BOLETIM TÉCNICO BOLETÍN TÉCNICO TECHNICAL BULLETIN

115.15

CABEÇOTE E EIXO BALANCINS COM TRAVA

MOTIVO: Melhoria Técnica.
MOTIVO: Mejora Técnica.
REASON: Technical Improvement.

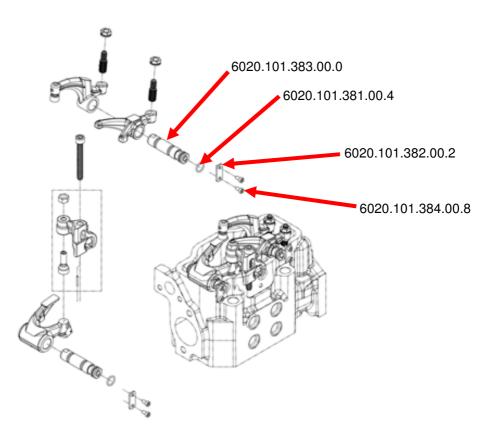
Informamos a seguir alteração de produto conforme informações descritas abaixo. *Informamos la seguientes alteraciones de los productos como se indica las informaciones abajo.* We inform the following change in the product as described below.

| PEÇAS RETIRADAS / PIEZAS RETIRADAS / PARTS REMOVED | | | | | | |
|--|------------------|--|---------------------------------------|--|--|--|
| 6020.101.359.00.0 | 4/6 | Cabeçote | Não / <i>No</i> / No | Substituir pelo cabeçote novo mais demais itens acrescentados. Ver nota (C). | | |
| 6020.101.369.00.9 | 8/12 | Eixo Balanceiro | Sim / Si / Yes | - | | |
| 6020.101.140.00.4 | 8/12 | Anel de Vedação Eixo 17,5X1,78 | Sim / Si / Yes | - | | |
| 6020.101.145.00.3 | 8/12 | Parafuso Fixação Eixo | Sim / Si / Yes | - | | |
| 6020.101.142.00.0 | 8/12 | Anel Vedação Parafuso 6X2 | Sim / Si / Yes | - | | |

| PEÇAS ACRESCENTADAS / PIEZAS AGREGADAS / PARTS ADDED | | | | | | |
|--|------------------|--|---|---|--|--|
| 6020.101.379.00.8 | 4/6 | Cabeçote | Sim / Si / Yes | | | |
| 6020.101.383.00.0 | 8/12 | Eixo Balanceiro | Sim / Si / Yes | | | |
| 6020.101.381.00.4 | 8/12 | Anel de Vedação Eixo | Sim / Si / Yes | VER NOTAS A SEGUIR | | |
| 6020.101.382.00.2 | 8/12 | Trava Eixo Balanceiro | Sim / Si / Yes | | | |
| 6020.101.384.00.8 | 16 / 24 | Parafuso | Sim / Si / Yes | | | |

- (A) Serão Intercambiáveis desde que substituídos todos os itens alterados;
- (B) As quantidades são indicadas para o motor completo (4 cilindros / 6 cilindros), porém poderá ser substituído apenas um cabeçote por vez.
- (C) Para aquisição dos itens <u>novos</u> Eixo Balanceiro, Anel de Vedação Eixo, Trava do Eixo e Parafusos da Trava, pode ser solicitado através do Kit 6020.101.380.00.6, que contempla os itens citados com quantidade para um cabeçote.
